INFORME N° 00124-2022-SENACE-PE/DEIN

ASUNTO : Evaluación de la Solicitud del Tercer Informe Técnico Sustentatorio de la Modificación del Estudio de Impacto Ambiental detallado (MEIA-d) de la Ampliación del Aeropuerto Internacional Jorge Chávez (AIJCh), presentado por Lima Airport Partners S.R.L

REFERENCIA : Trámite T-ITS-00211-2021 (31.08.2021)

FECHA : San Isidro, 16 de febrero de 2022

Figura 2: Sistema de subdrenaje propuesto en el Tercer ITS

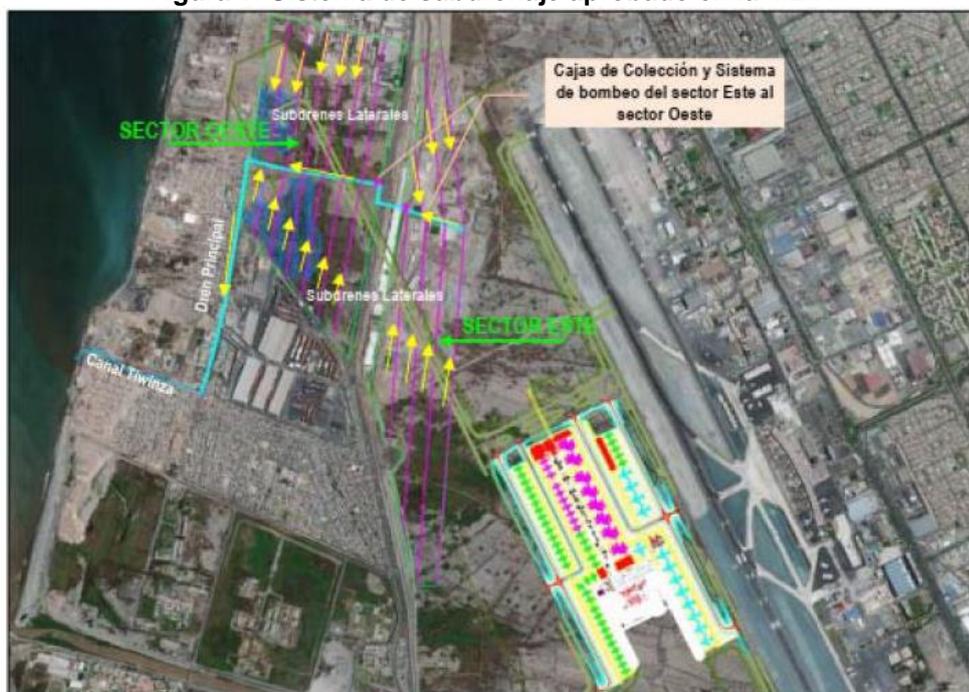
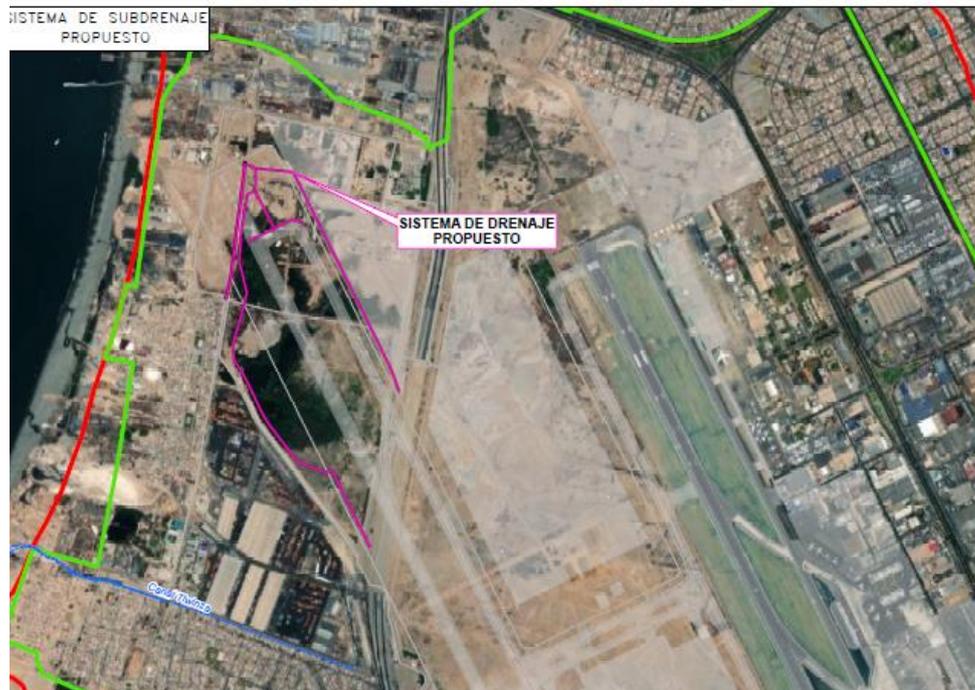
Señalan que, las etapas de drenaje que fueron aprobadas en la MEIA (WALSH, 2018) se han mantenido y han sido ejecutadas según el cronograma aprobado; siendo únicamente ajustadas en lo que se refiere a la última etapa (etapa 3) a consecuencia del diseño modificado del sistema de subdrenaje propuesto, el cual considera la inclusión de un sistema de subdrenaje permanente y definitivo para la etapa de operación

Imagen 2. Sistema de Subdrenaje PROPUESTO

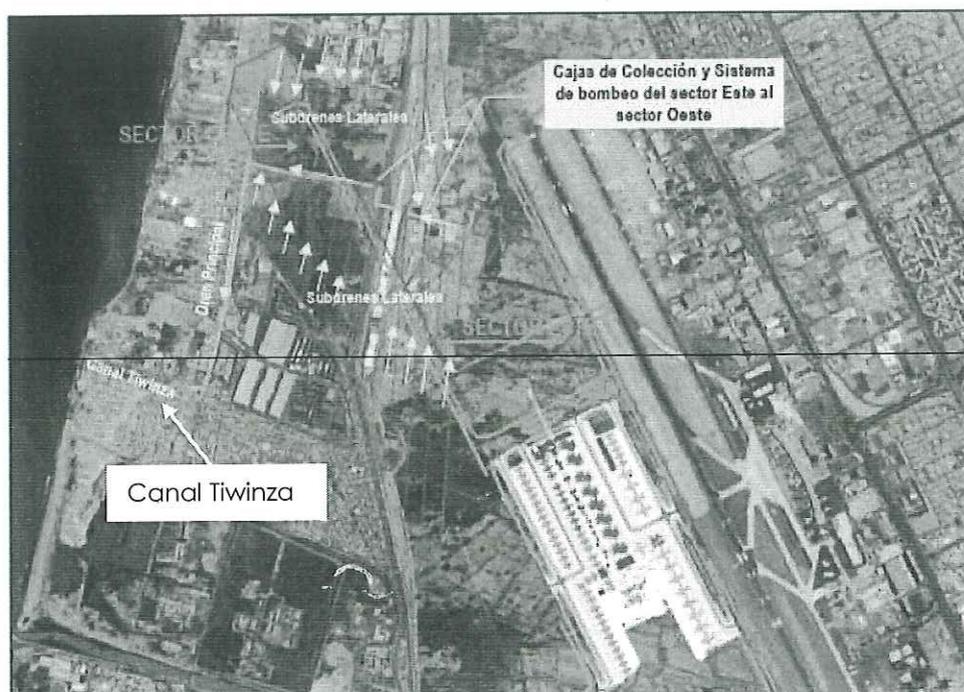
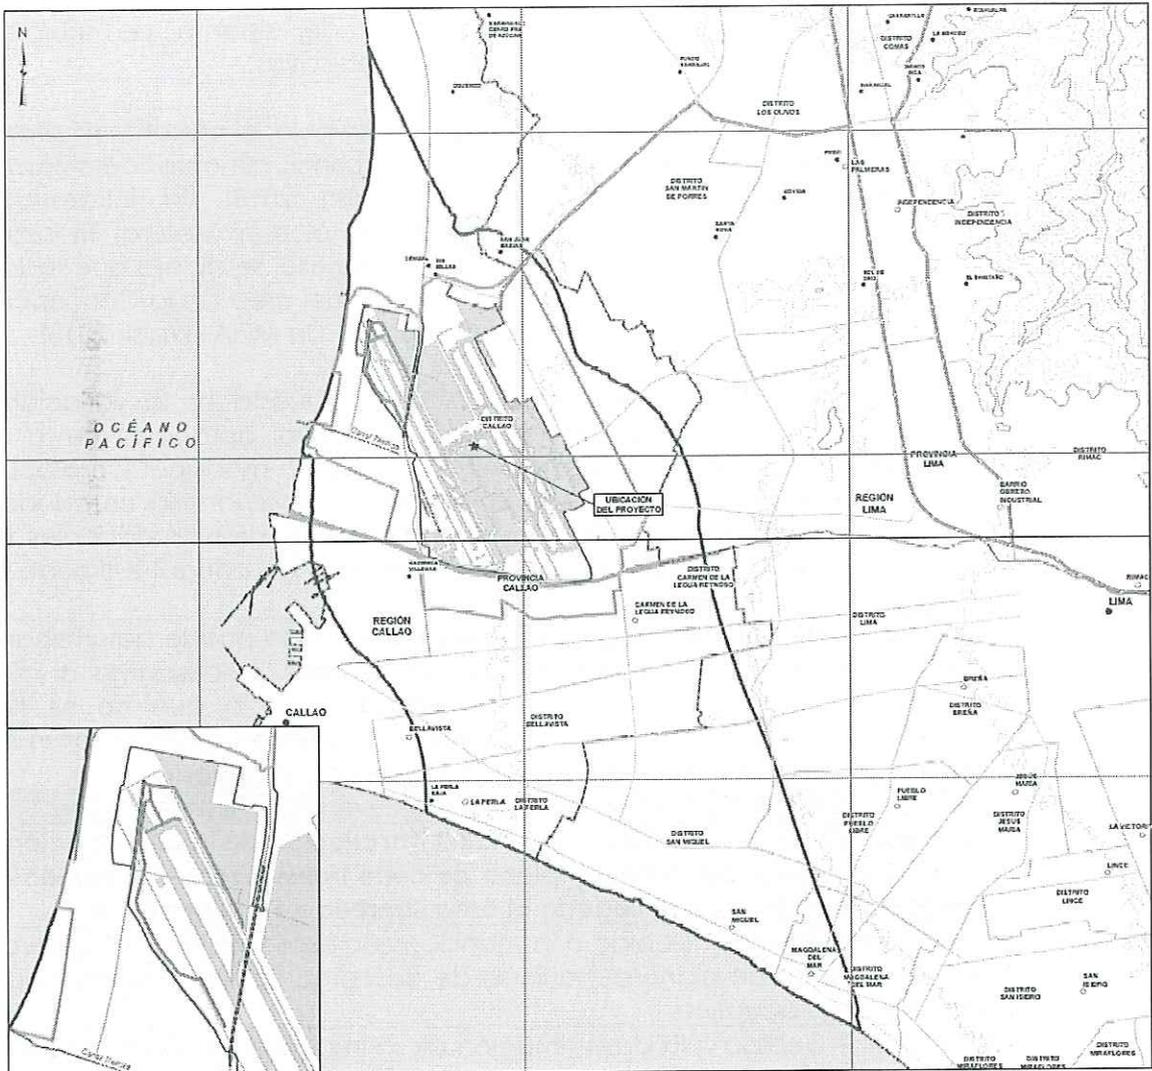
En resumen, los beneficios esperados asociados a la modificación del diseño del sistema de subdrenaje son los siguientes:

- La reducción de la dimensión del sistema de subdrenaje, disminuyen el impacto de las actividades de construcción en el medio físico, principalmente en la calidad del aire y ruido ambiental.
- La reducción del caudal de agua subterránea a ser drenado y derivado posteriormente al Canal Tiwinza.
